**AUTONOME SECURITY CONTROLE VZW****Erkend CONTROLEORGANISME****Maatschappelijke zetel : Ketelstraat 111 – 3454 Rummen****Tel. 0483/429830****E-mail bureel@asc-controle.be****Ondernemingsnummer BE 0826-131-776****IBAN BE 32 7512 0493 7802****Agent-bezoeker belast met het onderzoek : Tommy Huveneers****VERSLAG VAN EEN HUISHOUELIJKE ELEKTRISCHE INSTALLATIE OP LAAGSPANNING
EN OP ZEER LAGE SPANNING**

* Datum onderzoek	03-09-2026	Verslag nummer	TH-2026-0800-060
* Adres installatie	Havermarkt 38 bus 3, 3500 Hasselt		
* Eigenaar of DNG	Dirk Bouts		
* Installateur	Bestaande installatie	BTW	
* DNB	Fluvius	EAN Code	Niet aangeboden
Type van de lokalen	Wooneenheid : huis – appartement Detail : zie ééndraadsschema en situatieplan in bijlage

EENDRAADSCHEMA

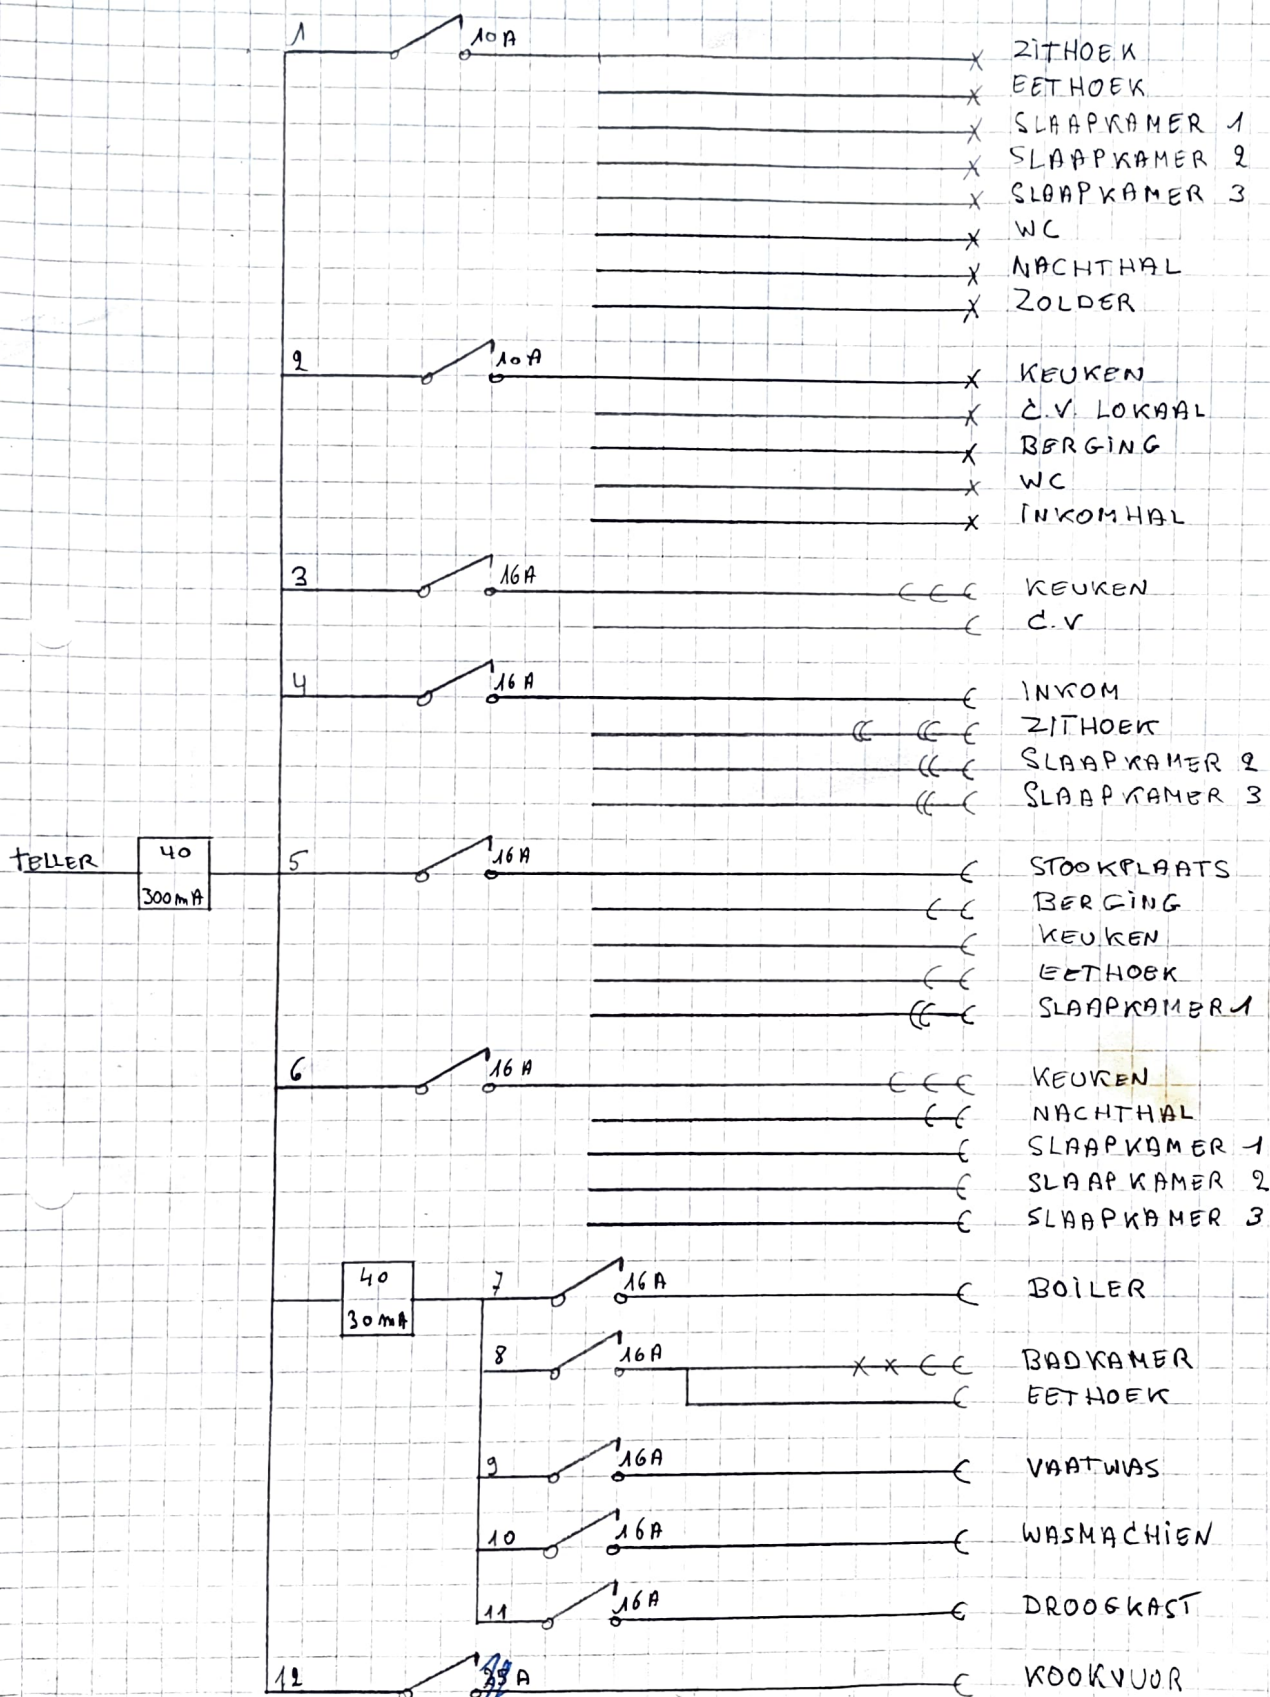
4.1	Het eendraadsschema is niet volledig. De nodige gegevens, waaronder de kenmerken van de beveiligingstoestellen en de elektrische leidingen (type, doorsnede en plaatsingswijze), dienen correct en volledig op het eendraadsschema te worden vermeld. (B1:3.1.2.1)
4.2	Situatieplan is niet aanwezig, is onvolledig of komt niet overeen met de installatie. (B1: 3.1.2.1)
4.3	Actieve delen van de L.S.B (bv. rails...) zijn niet afgeschermd beschermingsgraad moet min, IPXX-B zijn. (B1: 4.2.3)
4.4	Bescherming tegen elektr. schokken is niet verzekerd. Openingen in het L.S.B. afdichten, beschermingsgraad moet min IPXX-B bedragen. (B1:4.2.2.3)
4.5	Stopcontacten moeten volgens goed vakmanschap geplaatst zijn.
